# Klosterfoss fiskepassasje

Endringer i forhold til opprinnelig detaljplan

DOKUMENTKODE: 10203257-01-RIMask-NOT-004

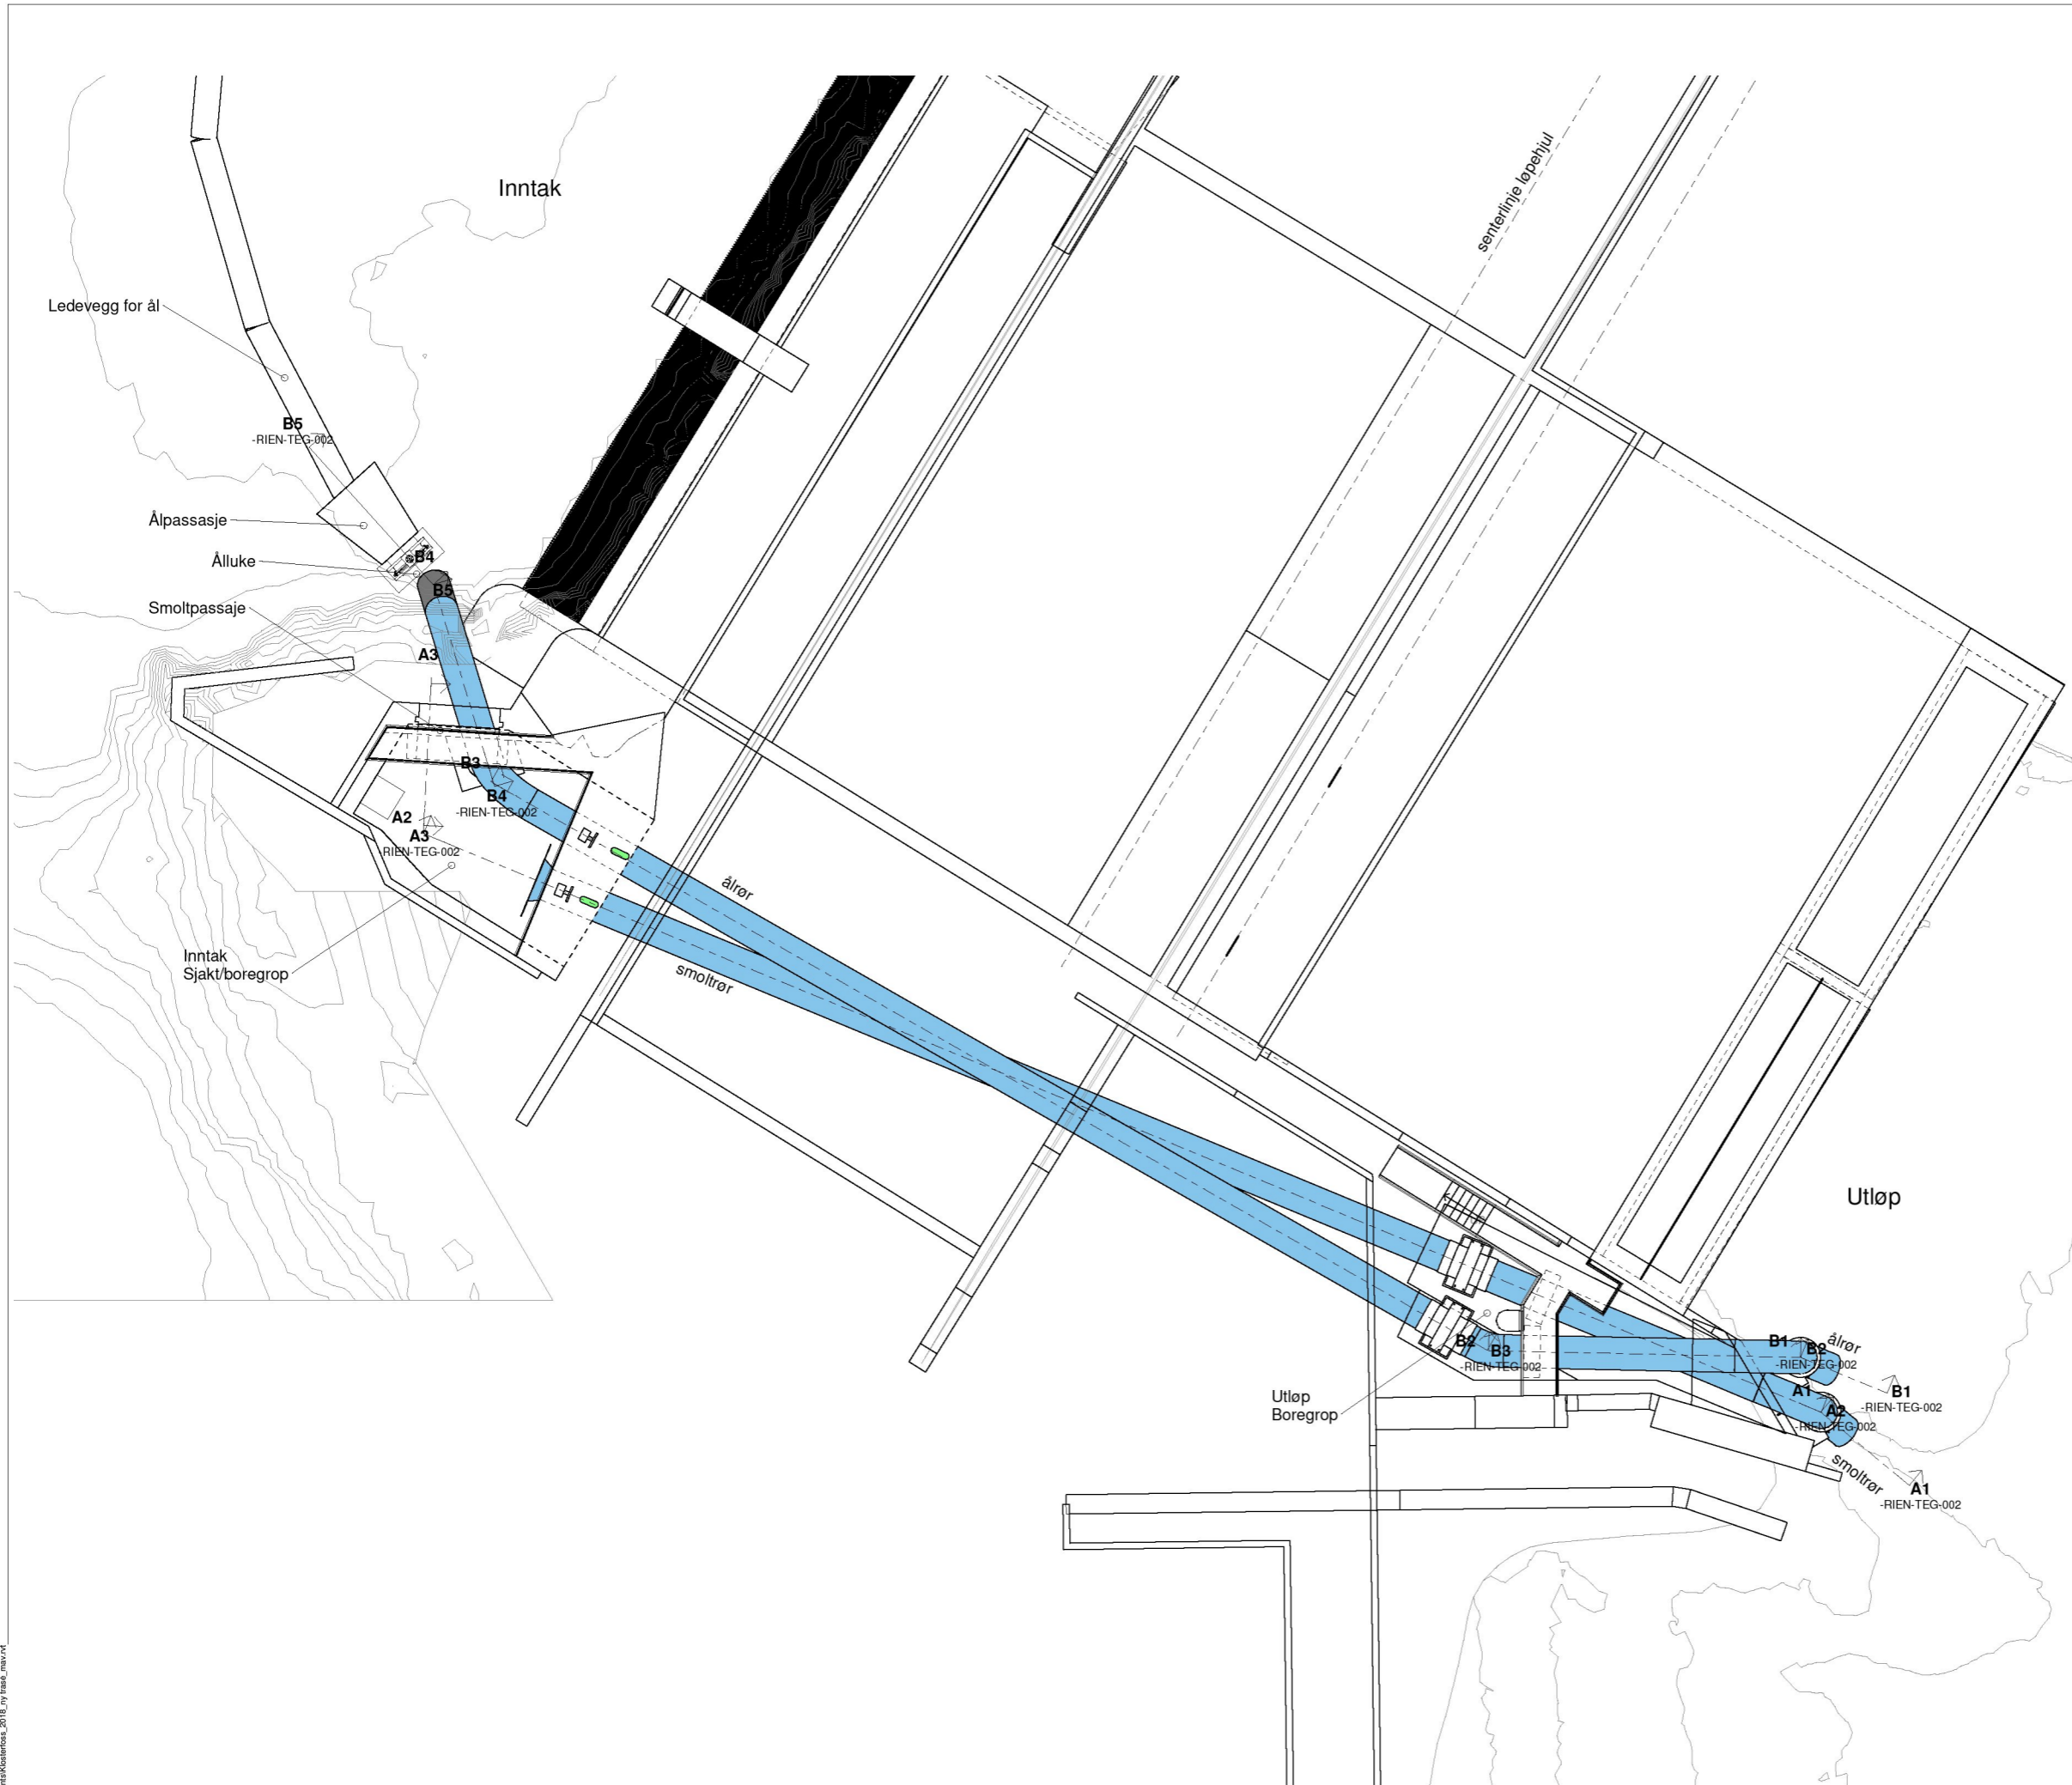
Plasseringen av ledeveggen for ål beholdes som planlagt, men veggen bygges med PE rør (Ø800 mm) istedenfor gabioner. Rørene belastes med lodd, og evt. forankringsbolter i elvebunnen. Det lages hull i siden som skal vende oppstrøms slik at ålen kan svømme ut og inn i røret. Rørene fylles opp omtrent en tredjedel med større stein (ca. 200 mm diameter) slik at ålen finner røret som naturlige vandringsomgivelser.

**Plan Arrangement**  
1 : 100

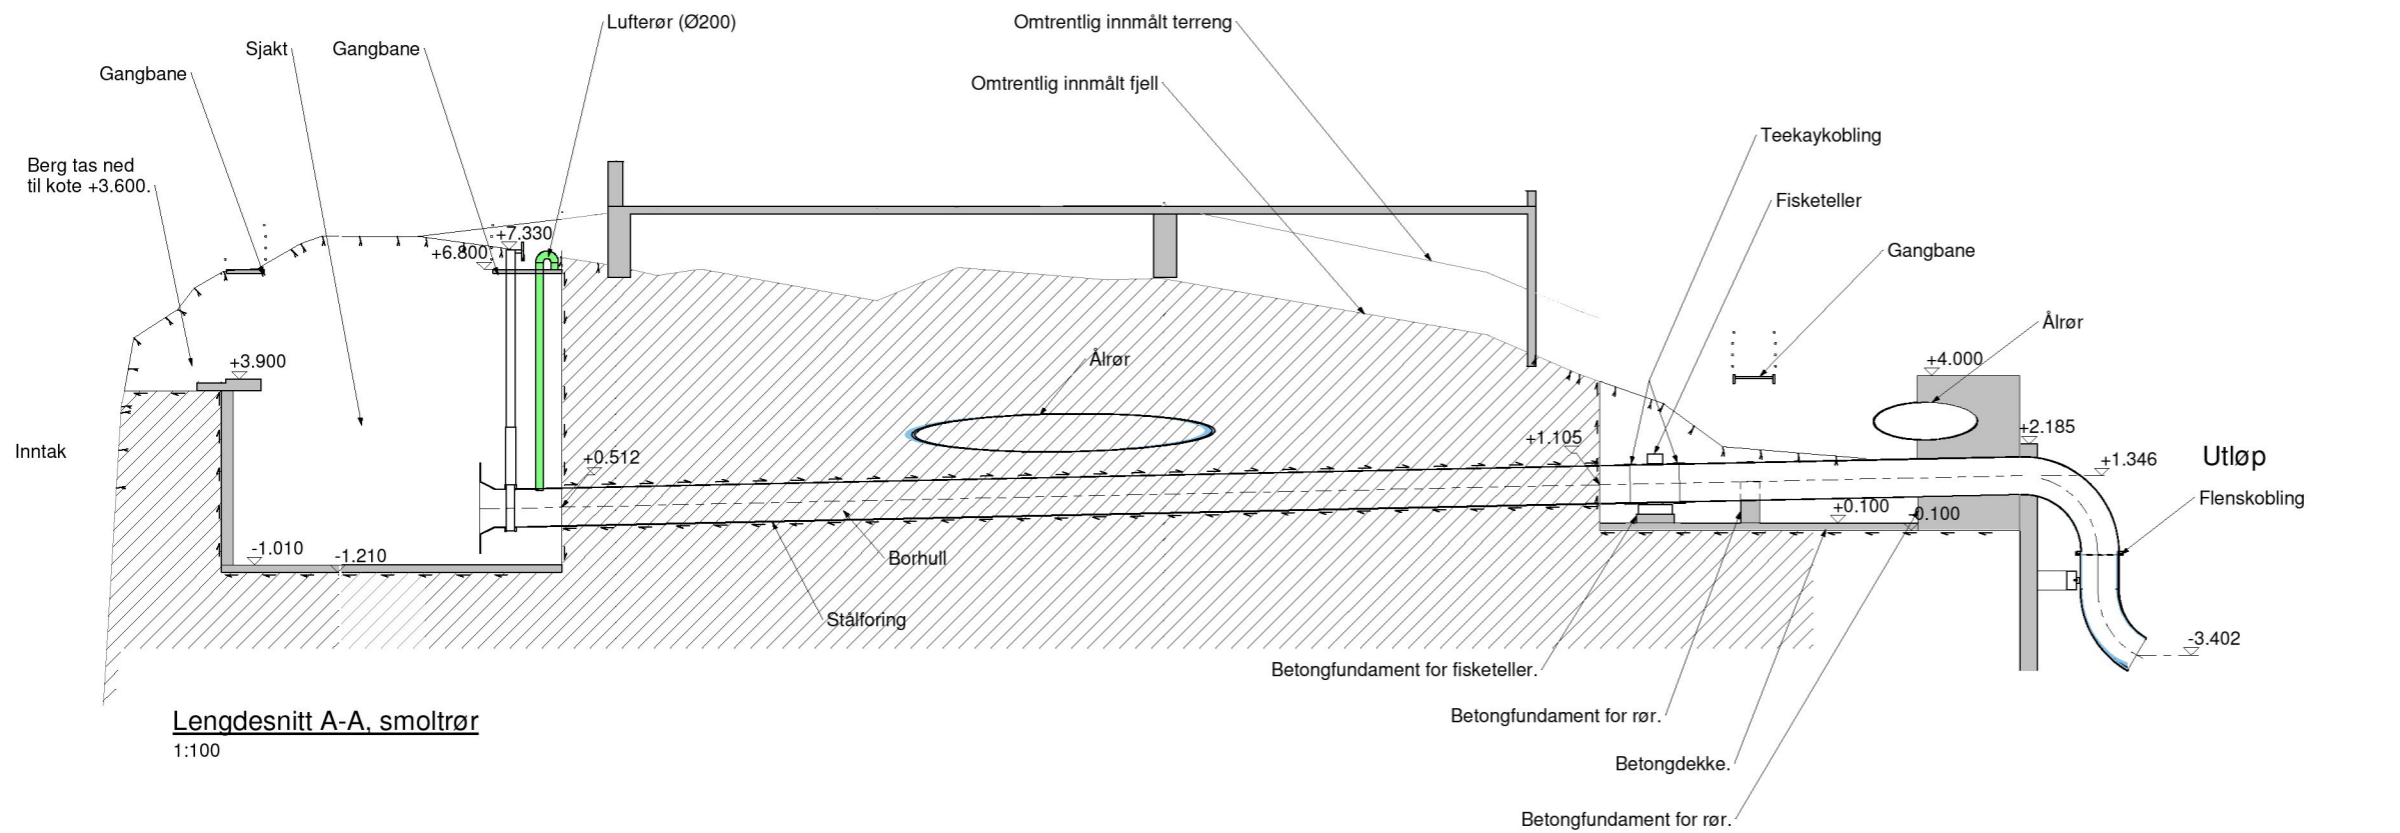
Det er boret to hull gjennom bergmassivet ved Klosterfoss kraftverk, ett for smolt og ett for ål. Disse fores med stålrør. Det er foretatt endringer av rørtraséene for å kunne utføre boringen. Det ble klart at det ikke var plass til borerigg i utløpsgropa. Dermed kunne ikke borhullene bores fra nedstrøms side, og det ble besluttet å lage en boresjakt lengst oppstrøms. Fra denne kunne en dermed også bore ut i Hjellevannet, og ha mer kontroll over denne boringen. Hullet ut i Hjellevannet og borhullet videre nedstrøms blir koblet sammen vha. stålrør. Med denne boresjakten ble det også plass til stengeventilene her. Det hadde vært vanskelig å få plass til både ventilene og fisketellerne i utløpsgropen. Pga. plassforholdene og retningen måtte borhullene krysse hverandre. For å få til dette ble innløpet til smoltpassasjen senket fra kote +1,0 til kote +0,473 (Kanalens høydesystem). Det ble da noe større avstand til vannoverflaten, noe som også var gunstig siden det gir mindre sannsynlighet for luftmedrivning. For å unngå å bore i forankringsbolter som går ut fra kraftstasjonsveggene og inn i bergmassivet, så ble rørtraséene trukket litt lenger ut fra stasjonen enn det som er vist i detaljplanen av april 2017.
